DETERMINAZIONE DEL DIRIGENTE SERVIZIO VIA/VINCA 7 agosto 2025, n. 353

[ID VIP 13364] - Impianto agrivoltaico denominato "MALBECK", di potenza pari a 57,40 MWP da realizzarsi nel Comune di Cerignola (FG) in località "LA TORRE" e "POZZO MARANO" e delle relative opere di connessione alla RTN, ricadenti nel Comune di Ascoli Satriano (FG) in località "SAN DONATO".

Istanza per il rilascio del Provvedimento di VIA statale ex art. 23 del D.lgs. n. 152/2006 e ss.mm.ii.

Procedimento:	ID VIP 13364
Oggetto:	Progetto di un impianto denominato agrivoltaico "MALBECK", di potenza pari a 57,40 MWp da realizzarsi nel Comune di Cerignola (FG) in località "La Torre" e "Pozzo Marano" e delle relative opere di connessione alla RTN, ricadenti nel Comune di Ascoli Satriano (FG) in località "San Donato".
Tipologia:	D.Lgs. n. 152/2006 come s.m.i. Parte seconda, ALLEGATO II – Progetti di competenza statale, punto 2)" impianti fotovoltaici per la produzione di energia elettrica con potenza complessiva superiore a 10 MW" di nuova realizzazione.
Proponente	Engie Malbeck S.r.l.

Figura 05: Area dell'impianto fotovoltaico su cartografia PPTR con segnalazione dei vincoli delle componenti Culturali con buffer di 500 m

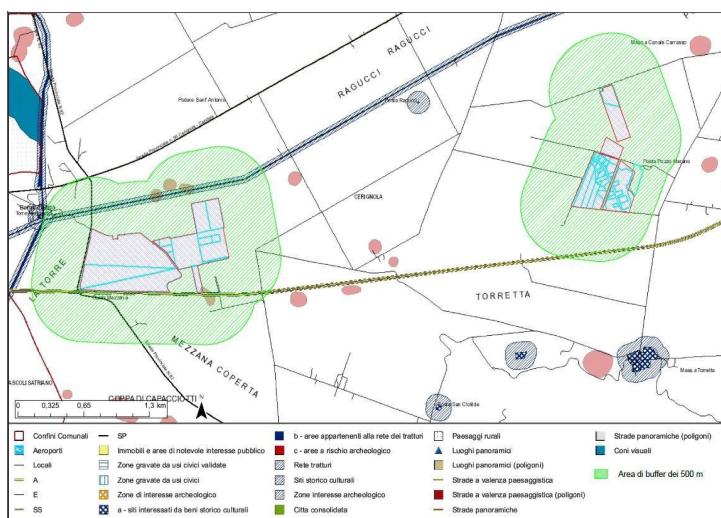
Si segnala che nel buffer di 500 m sono presenti vincoli delle componenti culturali anche se non rientrano nei beni sottoposti a tutela ai sensi della seconda parte o dell'art.136 del D.Lgs 42/2004 (Fig.05):

L'area risulta IDONEA.

Figura 06: Ubicazione impianto e cavidotto rispetto a vincoli PPTR con buffer 500 m

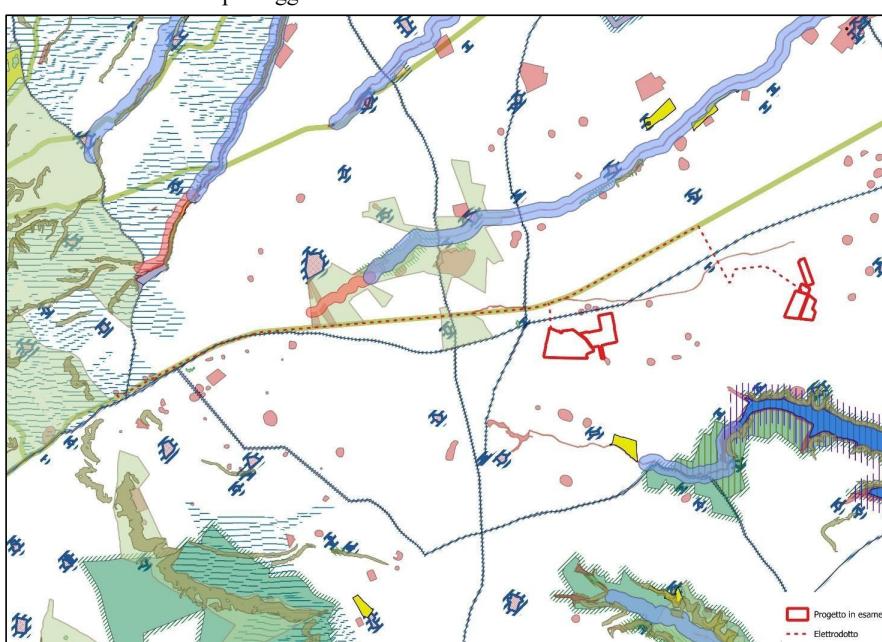
Dall'analisi della cartografia si riscontra che le aree dell'impianto NON insistono su vincoli diretti PPTR. (Fig.06)

Il cavidotto di interconnessione tra il campo agrivoltaico e la stazione utente di trasformazione segue quasi esclusivamente le strade pubbliche esistenti. Nel suo percorso attraversa (Fig.06):

L'ampliamento della SE esistente interessa il bene storico culturale di fattoria di San Donato censito dal PPTR come ulteriore contesto paesaggistico

Figura 07: Area dell'impianto Fotovoltaico con indicazione delle aree NON IDONEE ai sensi del R.R. 24/2010

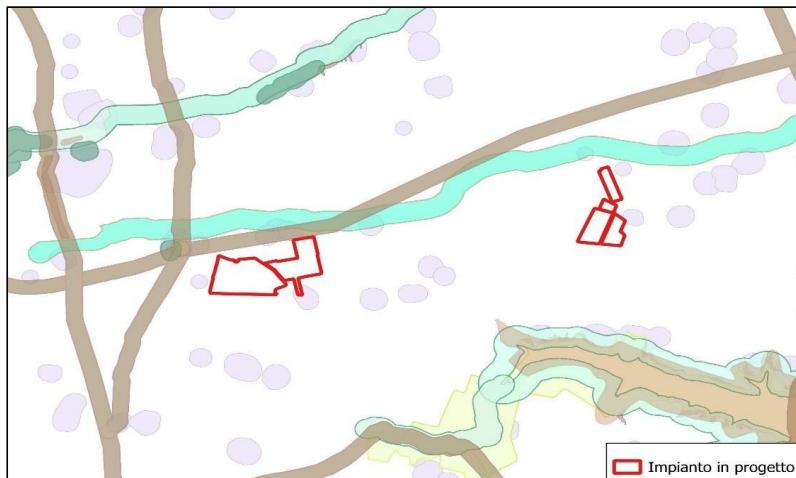
Dall'esame della cartografia risulta che il progetto interferisce con aree classificate come "non idonee" ai sensi del R.R. 24/2010, precisamente con l'area intorno alla Fontana Scaladroni, oggetto di Segnalazione Carta dei Beni con Buffer di 100 m.: cod. FG000230, Conservata parzialmente e di età contemporanea.

Figura 08: Area dell'impianto fotovoltaico con indicazione degli altri impianti FER

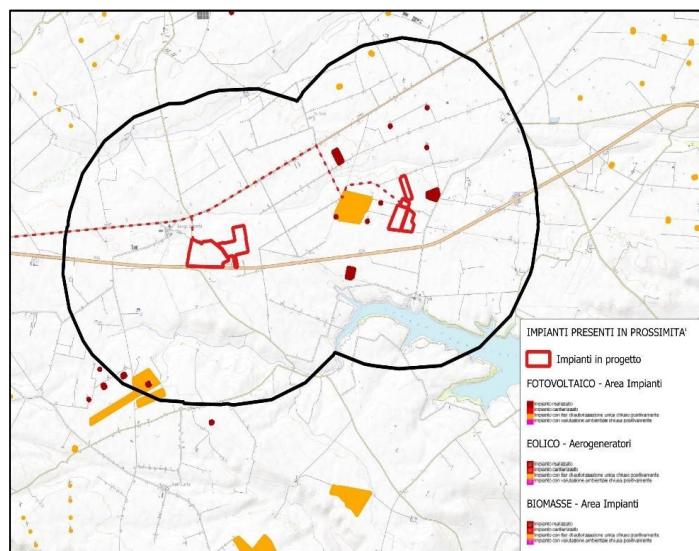
L'analisi rivela la presenza di un parco eolico RO8E1H2 autorizzato e già realizzato, e un parco in progetto, ed impianti fotovoltaici già realizzati (F/CS/C514/1; F/CS/C514/5; F/CS/C514/6) e fotovoltaici approvati ma non ancora realizzati (OO52738, XC44JA6, F/117/06 – quest'ultimo visibile in ortofoto).

Lo Studio di Impatto Ambientale tratta al cap. 6 il tema degli impatti cumulativi, prendendo in considerazione anche gli altri impianti FER dell'area, evidenziando che il campo visivo dell'impianto di progetto risulta quasi completamente assorbito da quello degli impianti fotovoltaici esistenti, autorizzati ed in iter e che la visibilità reale dell'impianto di progetto risulta fortemente condizionata dalla presenza della vegetazione e di altri ostacoli visivi, con il maggior peso percettivo solamente nell'immediata vicinanza dell'osservatore all'impianto. La previsione della fascia di mitigazione dell'impianto posta in corrispondenza dei lati di impianto in affaccio su strade a maggior traffico, attenuerà la percezione dell'impianto offrendo alla vista specie arboree ed arbustive tipiche del paesaggio agrario. Si concorda con tale valutazione.

Figura 10: Sezione particolari costruttivi

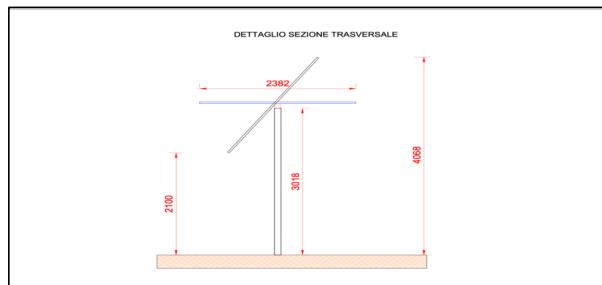
I tracker monoassiali (Figura 11) nella loro posizione più bassa raggiungono 2,10 m da terra, mentre l'altezza massima in posizione orizzontale sarà di circa 3,018 metri per un'altezza massima di 4,068 m in posizione di massima inclinazione. Il proponente dichiara che l'interdistanza tra i tracker è di 7,50 metri, ma manca un elaborato grafico a conferma. Con questa configurazione nella posizione orizzontale restano 5,12 m che consente il passaggio dei mezzi.
